Sint-Lambertuskerk

Hollebeekstraat
9661 PARIKE

Directie Erfgoed – dienst Monumentenwacht

OVERZICHT VAN DE ADVIEZEN
40570-2025-1 Sint-Lambertuskerk 9661 PARIKE

ID2025/01 WAND- EN PLAFONDAFWERKING

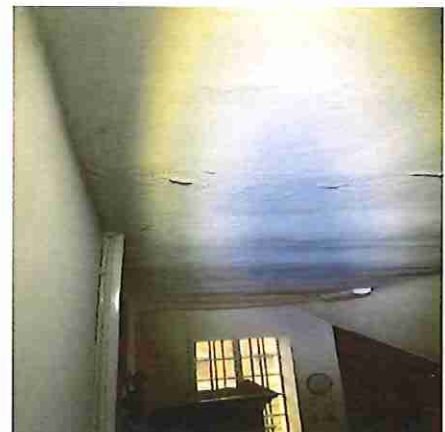
In de sacristie werd er waterinsijpeling vastgesteld.
De oorzaak van de lekkage werd achterhaald en hersteld.

- bevuild
- verkleuringen
- lokaal afbladdering
- scheurvorming (stabiel)

- op het plafond is gevolgschade door waterinfiltratie merkbaar op de grens tussen het transept en de zijbeuk
- de oorzaak van de vochtdoorslag werd in het bouwkundig verslag nauwkeurig beschreven maar werd nog niet hersteld/ aangepast

afbladdering verlaag als gevolg van lekkage

toelichting advies Laat de huidige afwerking vervangen door een kalkbepleistering en pas een compatibel, dampopen verfsysteem toe.

advies A2025/06 | Laat de plafondafwerking in de sacristie opfrissen

ID2025/04 VAST KERKELIJK MEUBILAIR | zijaltaar
hout | gepolychromeerd

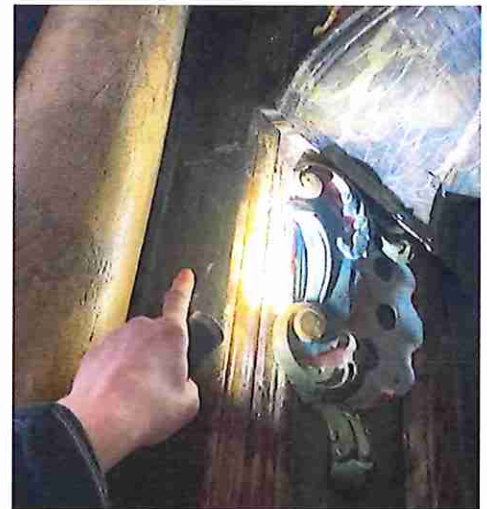
- tabernakel: mogelijks binnenin een actieve aantasting door gewone houtwormkever (*Anobium punctatum*)
- lokaal opstuwing van het verpakket op de zuilen en in het gepolychromeerde houtsnijwerk
- plank achter de linker zuil bevat mogelijke actieve aantasting door gewone houtwormkever (*Anobium punctatum*)
- verspreid zones met verpofstuwing (minimaal)

*tabernakel: mogelijks binnenin een actieve aantasting door gewone houtwormkever (*Anobium punctatum*)* detail

opstuwing van het verpakket op de zuilen

plank achter de linker zuil bevat mogelijke actieve aantasting door gewone houtwormkever (*Anobium punctatum*)

advies A2025/03 | Laat enkele zones met mogelijke insectenaantasting behandelen (in eigen beheer mogelijk)

A2025/04 | Controleer de plaatsen waar mogelijk nog minimale actieve insectenaantasting is opgemerkt

A2025/08 | Laat lokale fixatie uitvoeren op het verpakket/ de afwerklaag van het noordelijk zijaltaar

ID2025/05 VAST KERKELIJK MEUBILAIR | zijaltaar
hout | marmerimitatie | geschilderd

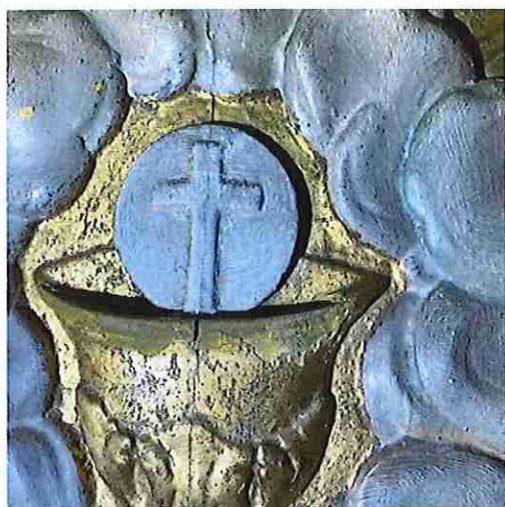
- toestand
- Het altaar is geconserveerd: ontstoffen-fixaties-ontstorende retouches- nieuw houten podium
 - Het podium is van recente datum. De planken en/of onderstructuur bevatten een mogelijks nog actieve aantasting door gewone houtwormkever, mogelijks enkel in spinthoutdelen. We zijn dit niet zeker, vandaar dat men dit in het oog moet gehouden worden.

- slordige oude retouches en recentere ontstorende retouches
- zones met lacunes in de polychromie
- zones met verfopstuwing
- open verbinding in de achterwand (stabiel)

spinhoutzone met mogelijk activiteit van gewone houtwormkever (*Anobium punctatum*)

oude? verfopstuwing

open verbinding in de achterwand

advies A2025/03 | Laat enkele zones met mogelijke insectenaantasting behandelen (in eigen beheer mogelijk)

A2025/04 | Controleer de plaatsen waar mogelijk nog minimale actieve insectenaantasting is opgemerkt

ID2025/07 VAST KERKELIJK MEUBILAIR | doksaal

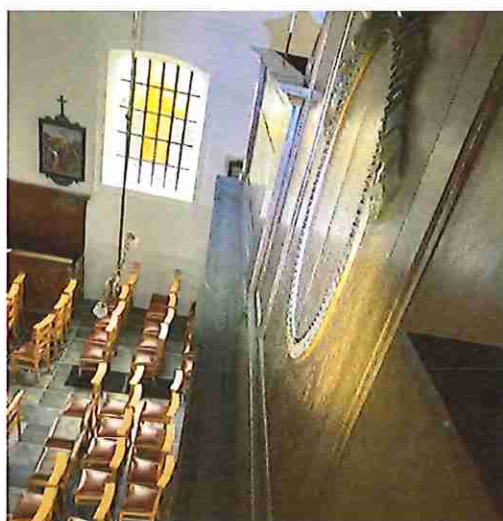
toestand - verspreid oppervlakteschimmel

- verkleuringen van de afwerklaag
- sterk beschadigde toetsen

- gevoelig voor insectenaantasting (opvolgen)
- gesleten afwerklaag
- toegevoegd sluitwerk

- toetsenwerk is beschadigd (niet meer functioneel)
- plankenvloer in stabiele staat
- lokaal werd er door het bouwkundig team vers boormeel aangetroffen (rechts van het orgel)

advies A2025/02 | Verwijder de oppervlakteschimmel op hout

A2025/03 | Laat enkele zones met mogelijke insectenaantasting behandelen (in eigen beheer mogelijk)

A2025/04 | Controleer de plaatsen waar mogelijk nog minimale actieve insectenaantasting is opgemerkt

**ID2025/10 VAST KERKELIJK MEUBILAIR | communiebank
eikenhout | hout | geboend | houtimitatie**

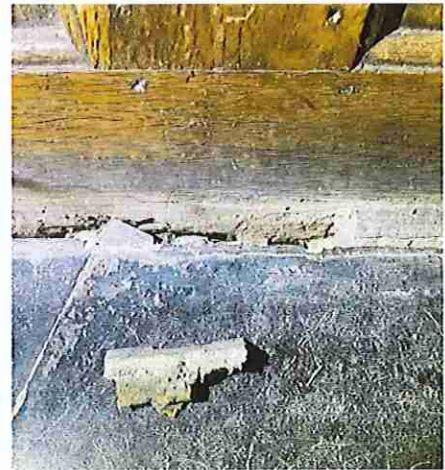
- de cementmortel tussen vloer en bank komt los en mag verwijderd worden (niet meer aanvullen).
- oude insectenaantasting wordt best opgevolgd op vers lichtgekleurd boormeel en dode kevers.

oud boormeel van kleine klopkever

in deze hoek is er vergrote oplettendheid nodig ivm insectenaantasting

de cementvoegmortel komt los

advies A2025/04 | Controleer de plaatsen waar mogelijk nog minimale actieve insectenaantasting is opgemerkt

A2025/11 | Laat kleine herstellingen uitvoeren en neem idealiter enkele preventieve conserverende maatregelen.

ID2025/11 VAST KERKELIJK MEUBILAIR | koorgestoelte eikenhout | geboend

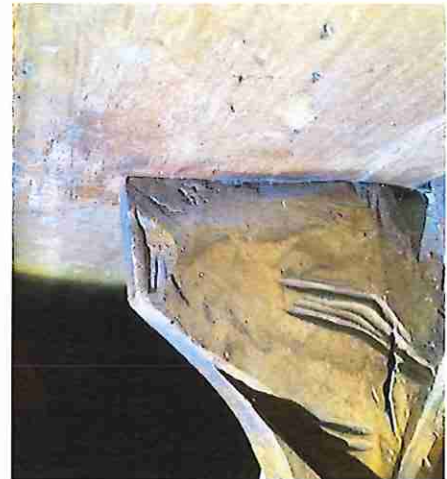
- toestand
- vergrijzing onderaan de plint
 - lokaal oude herstelling met bruine kit
 - oude insectenaantasting
 - regelmatige controle op actieve gewone houtwormkever (*Anobium punctatum*) in de banksteunen
 - het verwijderen van het tapijt kan een betere zichtbaarheid en controle van de plankenvloer betekenen

oude herstelling met kit

banksteunen: regelmatigte controle vereist

advies A2025/04 | Controleer de plaatsen waar mogelijk nog minimale actieve insectenaantasting is opgemerkt

A2025/11 | Laat kleine herstellingen uitvoeren en neem idealiter enkele preventieve conserverende maatregelen.

ID2025/13 LOS KERKELIJK MEUBILAIR | processiebaldakijn

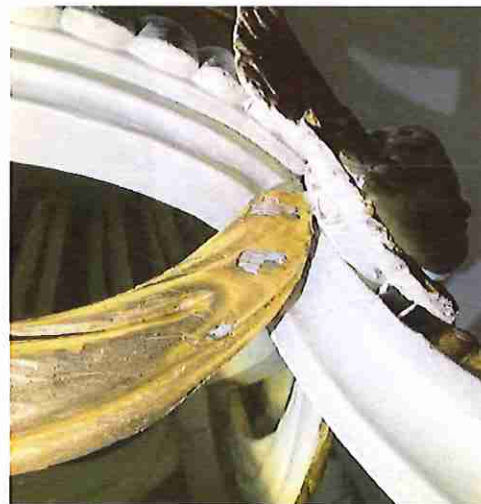
- verfopstuwing
- opstuwing van de vergulding en onderlagen

verfopstuwing

opstuwing van de vergulding en onderlagen: kans op verlies

advies A2025/12 | Laat de afwerklaag op het processiebaldakijn fixeren

ID2025/15 BEELDEN | heiligenbeeld hout | gepolychromeerd

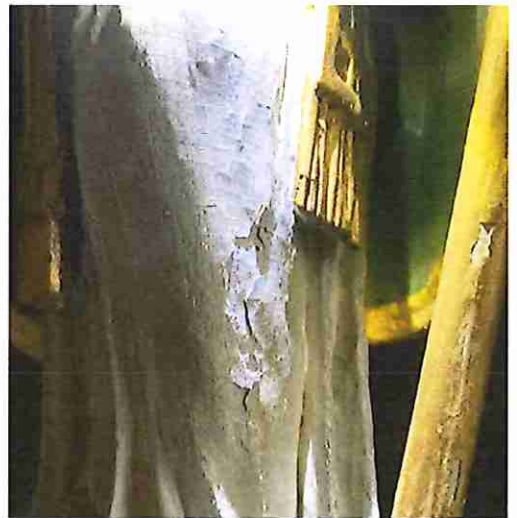
- titel h. Lambertus
notitie Locatie: zuidelijk zijaltaar
toestand Onstabiel
- verfopstuwing met kans op verder verfvlies
 - lacunes in de verflaag en vergulding
 - enkele ontstorende retouches
 - enkele storende retouches
 - oude insectenaantasting

verfopstuwing

opstuwing vergulding en lacunes tot op het hout

verfopstuwing

advies A2025/13 | Laat de afwerklaag op het beeld h. Lambertus conserveren
